Campus Biel/Bienne

Relaunch – Phase Konzept Teil 2

Optimierungspotenzial ist definiert

Bearbeitungsdatum 3. Februar 2021
Version V1.1
Dokumentstatus final
Klassifizierung Öffentlich
Autor/-in Pascal Mazenauer
Dateiname CBB_Relaunch_KT2_Bericht_210112

Bild 2: So könnte die Spindelstreppe mit Mittelstütze gestaltet sein.

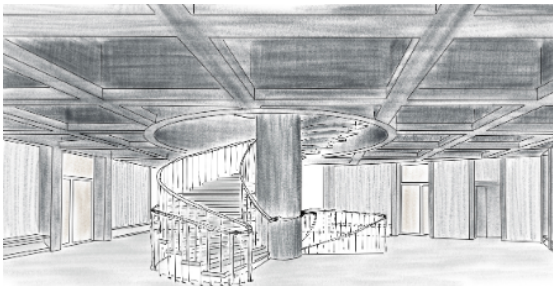
Optimierung: Die Optimierung besteht darin, dass die Wendeltreppen (keine Mittelstützen) durch Spindeltreppen (mit Mittelstützen) ersetzt werden. Die Spindelstreppe erlaubt eine einfachere Bearbeitung der Rohlinge und kann somit von verschiedenen Herstellern gefertigt werden. Durch die Vereinfachung in der Herstellung und der breiteren Palette der Marktanbieter reduziert sich der Preis für die Treppe. Zudem wird in der Umsetzungsphase noch geprüft, ob eine Spindelstreppe aus Metall gegenüber einer Spindelstreppe aus Holz weitere Einsparungen bringt.

Bild 3: Treppenhäuser und Liftkerne in Holz (links) und in Beton (rechts)

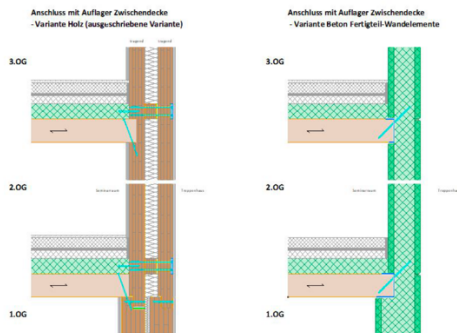
Optimierung: Die vertikalen Wände der Treppenhäuser und der Liftkerne sind in Holzbauweise

geplant. Diese sollen neu in Stahlbeton realisiert werden. Mit dem Einsatz des Stahlbetons werden die teilweise auch doppelschaligen Holzwände durch einschalige Betonwände ersetzt, woraus sich das Einsparpotenzial ergibt. Ob die Wände in Ortbeton oder mit Beton-Fertigteilen erstellt werden, muss noch festgelegt werden. Beide Varianten haben Vor- und Nachteile. In den Treppenhäusern ist eine Oberfläche mit speziellen Gipsfaserplatten geplant. Diese wird in der Betonvariante durch Sichtbeton-Oberflächen ersetzt. Gleichzeitig werden die in Stahl geplanten Treppenläufe und Treppenpodeste durch Betonelemente ersetzt. Daraus ergibt sich für das ausführende Unternehmen eine am Bau umsetzbare Lösung ohne weitere Schnittstellen.

Bild 4: Technikaufbauten (orange).

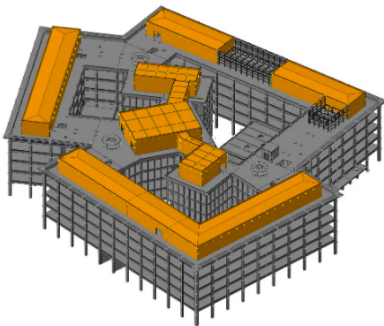
Optimierung: Der Ersatz der Tragkonstruktion der Dachaufbauten für die Technikräume in Stahl statt Holz ist aus statischer Sicht möglich. Die Änderung der Konstruktion bringt jedoch keinen wesentlichen Kostenvorteil. Das Holzbauvolumen wird nur um einen marginalen Teil reduziert. Zudem werden die Anschlüsse der Wand- und Deckenelemente aufwändiger. Der Raumgewinn durch geringere Querschnitte im Stahlbau ist minimal und somit vernachlässigbar. Das Einsparpotenzial liegt im Ersatz der Dach- und Wandelemente in Holz durch Sandwichpaneelen oder andere Kassettenkonstruktionen. Damit das ausführende Unternehmen eine optimale Konstruktion auswählen kann, wird diese Position funktional ausgeschrieben.

Bild 5: Brettstapeldecke mit Dübeln

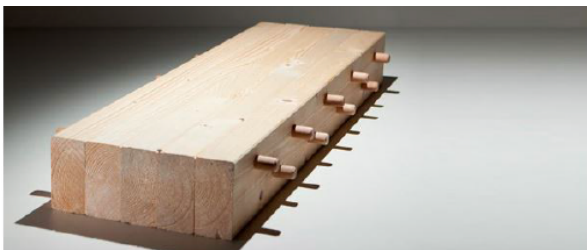
Optimierung: Decken aus liegend eingebautem Brettschichtholz bieten einen gleichwertigen Ersatz zu den bisher geplanten Brettstapeldecken. Der Verbund zwischen den einzelnen Lamellen erfolgt durch Klebstoff anstelle der Holzdübel. Bei der Beschaffung von Brettschichtholz kann in Kombination mit den Rahmenbedingungen der Holzbeschaffung ein Preisvorteil entstehen.

Bild 11: Holz-Metallfester (rot)

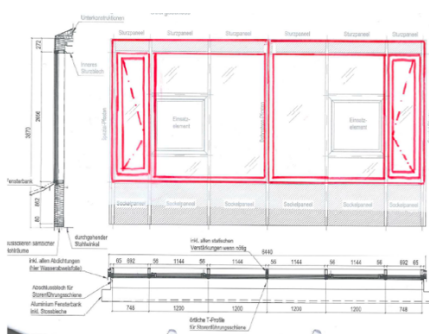
- Wechsel von Pfosten-Riegel-Leichtbauelementen zu Holz-Metallfenstern im Mantelbau. Pfosten-Riegel-Leichtbauelemente sind eine Konstruktionsmethode für Fassaden, mit der sich äusserst filigrane Glasfassaden herstellen lassen. Der Lastabtrag erfolgt hierbei über die senkrechten Pfosten, an welche die horizontalen Riegel angeschlossen sind.
- Die Brüstungskonstruktion wird anstelle der Pfosten-Riegel-Konstruktion durch Holzbau realisiert.
- Die Fenstereinteilung und Lüftungsflügel im Mantel- und Zentralbau werden vereinfacht. Dadurch lassen sich Anschlussmöglichkeiten der Trennwände im Mantelbau reduzieren.

Bild 13: Aufgrund einer andern Fassadengestaltung ist der Sonnenschutz nicht überall raumscharf.

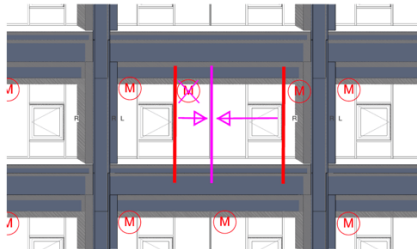
Optimierung: Aufgrund einer anderen Fassadengestaltung lassen sich Storen inkl. Storenmotoren und Zuleitungen einsparen. Allerdings ist die Beschattung dadurch in 4 Prozent der Räume nicht mehr raumscharf möglich. Das betrifft vor allem die Open Space-Bereiche. In der weiteren Bearbeitung des Projekts werden Verbesserungen gesucht.

Bild 14: Auf eine Fassadenbefahranlage wird verzichtet.

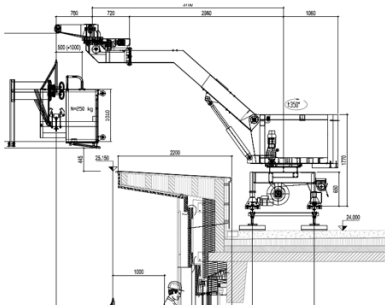
Optimierung: Die Fassadenbefahranlage auf dem Dach entfällt komplett. Sämtliche Reinigungs- und Unterhaltsarbeiten werden mit mobilen Geräten sichergestellt. Der Einsatz solcher Geräte ist auch vom Innenhof her möglich.

Bild 15: Bei Seminarräumen im Zentralbau werden Glasfassaden durch Holzwände ersetzt.

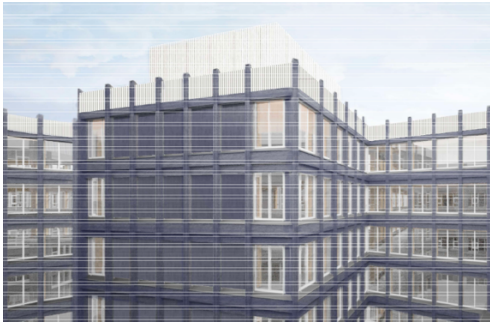
Optimierung: Der verglaste Bereich bei den Seminarräumen im Zentralbau wird unter Beibehal-

tung der Fassadentektonik reduziert. Die verglaste Fensterkonstruktion wird durch eine Aussenwandkonstruktion aus Holzständerwänden mit entsprechendem Wandaufbau (Fassadenaufbau mit Wärmedämmung, Hinterlüftung und Holzverkleidung) ersetzt.

Bild 17: Konzeptskizze zur Korridor-Beleuchtung in einem Regelgeschoss

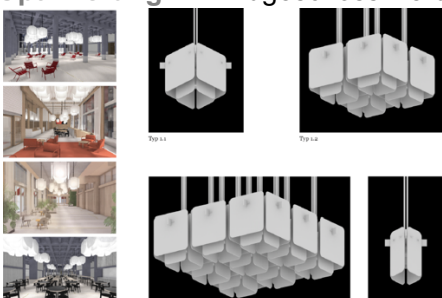
Optimierung: Im Erdgeschoss werden die Sonderleuchten belassen, da die Anforderungen an die Leuchten nicht kostengünstiger mit einem Standardprodukt realisiert werden können. Die spezifischen Anforderungen sind durch einen grossen Wiederholungsfaktor kostenmässig optimiert. In den Obergeschossen wird in den Korridoren der Mantelbauten zu Punktleuchten mit Diffusor gewechselt (Standardprodukt).

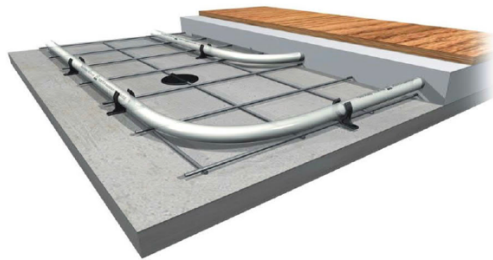
Optimierung: In den oberen Geschossen nimmt der statische Druck ab. Dort, wo es keine Bodenheizung gibt, werden demnach in den Räumen des Mantelbaus Kühldecken mit tieferem Nenndruck installiert.

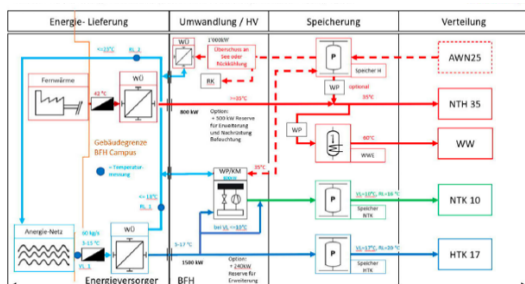
Die Aufhängungsplanung und die Vorfertigung von Anlagenteilen soll die Montage vereinfachen und die Montagezeit reduzieren. Beides wird im Rahmen der Beschaffung weiterverfolgt.

Bild 22: Verzicht auf Oberlichter

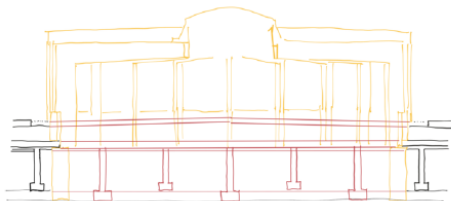
Optimierung: Die drei Oberlichter werden durch eine Deckenkonstruktion sowie Dachflächen ersetzt. Das Einsparpotenzial resultiert vor allem aus dem Wegfall der seitlich liegenden Oberlichtfenstern.
